改善箇所説明図

基準不適合発生箇所

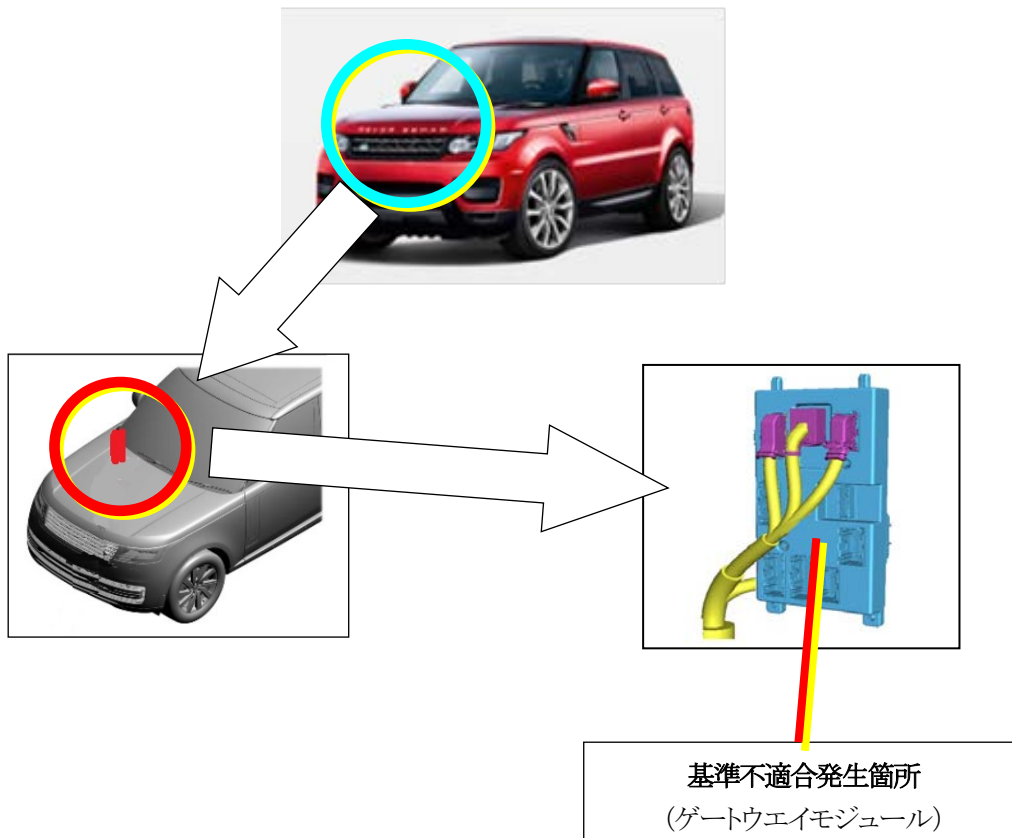
前部灯火器の車両識別情報を制御するゲートウェイモジュールにおいて、国別の初期設定が不適切なため、イグニッションキーをオンにした際に、前照灯から法規に適合しない模様が一時的に照射される。

全車両、ゲートウェイモジュールのプログラムを更新する。
識別：左側ヘッドライト取付ボルトに黒ペイントを塗布する。
